PLAN GENERAL ESTRUCTURAL **DÉNIA**

VERSIÓN DEFINITIVA 2023

A fin de facilitar la consulta de esta versión y comprobación de las modificaciones respecto a la versión propuesta 2019, que fue la sometida a DATE, se detallan seguidamente dichas modificaciones:

ÍNDICE DE MODIFICACIONES

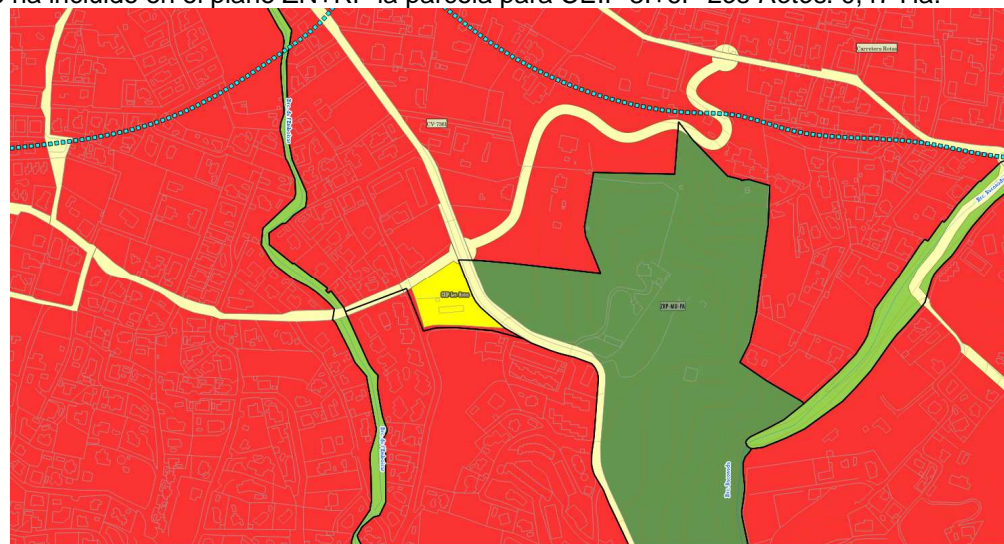
- Corrección de la leyenda del plano **ZN+RP** (Zonificación + Red primaria de Dotaciones Públicas) en cuanto a especificaciones dentro del grupo DOTACIONES Y EQUIPAMIENTOS ESTRUCTURALES / EQUIPAMIENTOS, relativas al IES y CEIP Nova Denia:

eliminándolas, por erróneas (permaneciendo la contenida en el grupo ZONIFICACIÓN DEL SUELO / PIEZAS URBANAS PROPUESTAS:

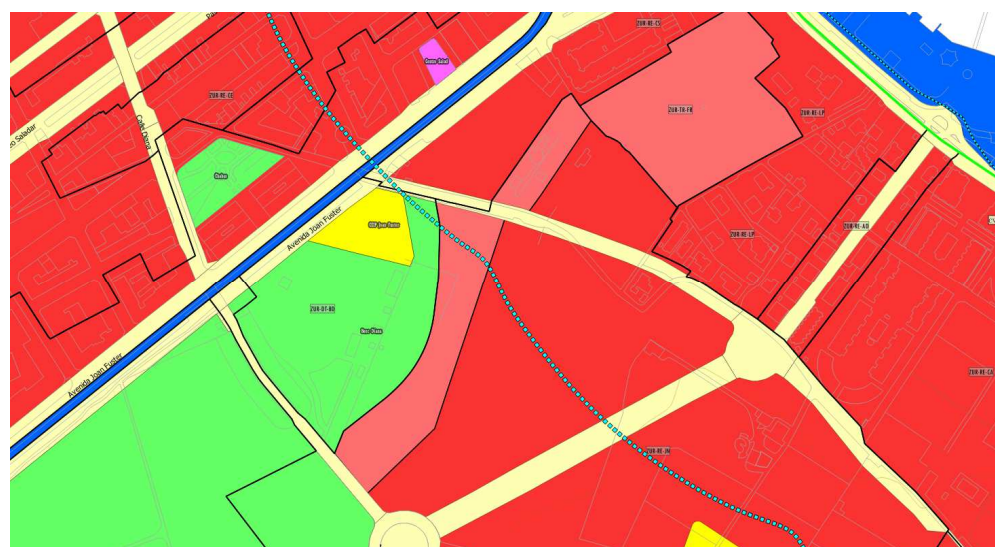
- Se ha incluido en el plano ZN+RP la parcela para CEIP 3I+6P *Les Rotes*: 0,47 Ha:

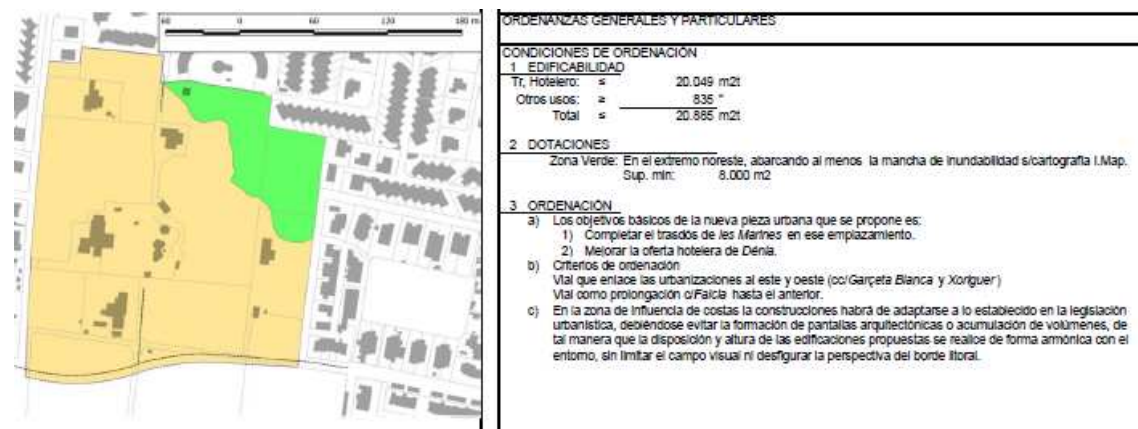
Este sector:

está afectado de inundabilidad (lámina 500 años; no lo está por la lámina de Flujo Preferente) según la cartografía del SNCZI:

pero solo parcialmente y en el extremo NE, por lo que la ficha de condiciones de ordenación exige que la zona verde propia del sector se emplace en ese extremo abarcando un área no inferior a la lámina indicada:
